## Porphyristeinbruch Wachenberg, Situation

# Auszug aus zu erwartendem Antrag der PWS, Fassung 29.06.2006

## Hangsicherung im Steinbruch Weinheim - Erläuterungsbericht

## Auszüge aus dem von der Stadt Weinheim in Auftrag gegebenen Gutachten vom 11.07.2005:

Abbildung 4-5: Planungsendstand

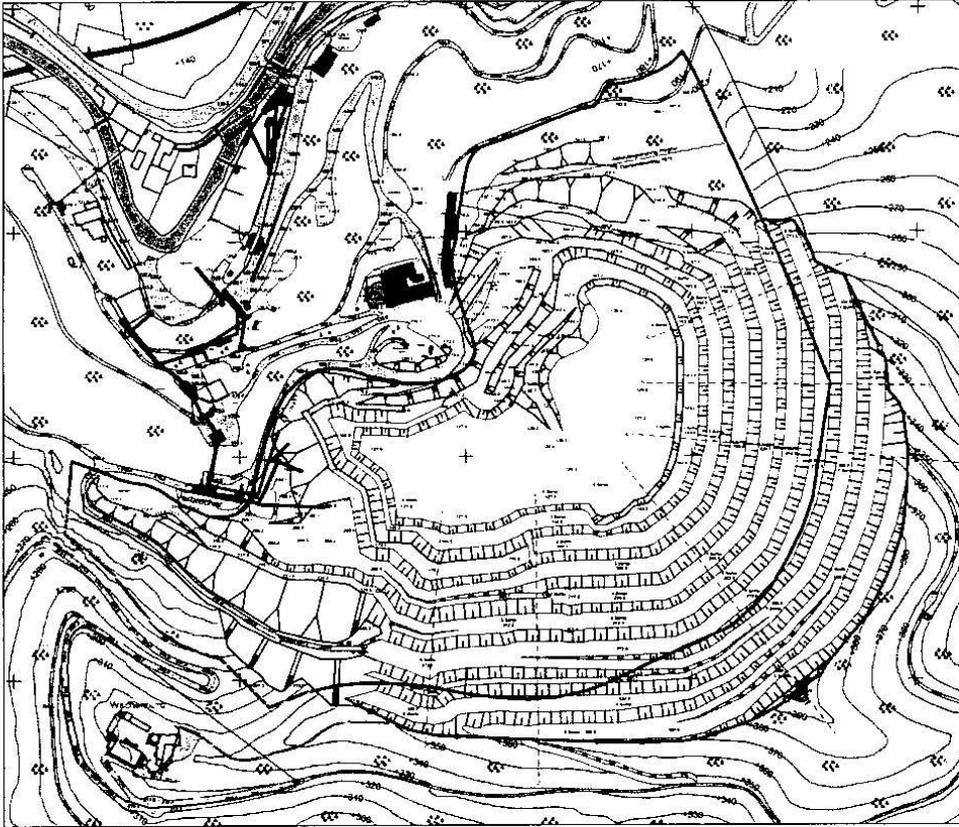
1. Die Nordseite und die Ostflanke des Wachenbergs würde bis zum Gipfel und zur Gratlinie unter dem Deckmantel der Hangsicherung zerstört werden.
2. Das Landschaftsbild würde von Ost über Nord bis West massiv beeinträchtigt. Die Hälfte des Berges würde eine riesige Wunde sein und wie ein gigantisches Amphitheater aussehen.

5. Bis zu 40 % weniger Flächenverbrauch bedeutet nach wie vor einen weit überzogenen Eingriff in die Landschaft. Es handelt sich aus unserer Sicht um eine verkappte Erweiterung des Abbaubetriebes.

5. Laut mündlicher Aussage von Dr. Bauer bei der Informationsveranstaltung in Weinheim hat die Grossrutschung diesen Bereich weitgehend stabilisiert.
6. Der Antrag zielt wieder auf maximale Gesteins-Ausbeutung bis zur Gratlinie, ähnlich wie dies vor der Grossrutschung bei der sogenannten Arrondierungsplanung beabsichtigt war, nur dass diesmal ein Winkel von 50 Grad statt 60 Grad vorgesehen ist.
